TKSD, TKSD..-ADE

Montagehinweis

Assembly note

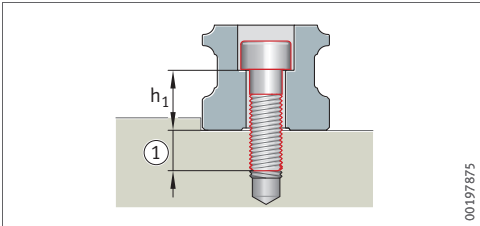
Die Senkungstiefen der Befestigungsbohrungen in der Führungsschiene TKSD wurden verändert!

Die Schrauben- und Gewindelänge der Anschlusskonstruktion sind zu überprüfen ①! ◀

The counterbore depths of the fixing holes in guideway TKSD have changed.

The screw and thread length of the adjacent construction must be checked ①. ◀

neu new	bisher previously
------------	----------------------

TKSD20, TKSD20-ADE	9,6	9,8
--------------------	-----	-----

TKSD25, TKSD25-ADE	11,2	12,4
--------------------	------	------

TKSD30, TKSD30-ADE	12,5	13,5
--------------------	------	------

TKSD35, TKSD35-ADE	17,2	18,2
--------------------	------	------

TKSD45, TKSD45-ADE	18,7	21,7
--------------------	------	------
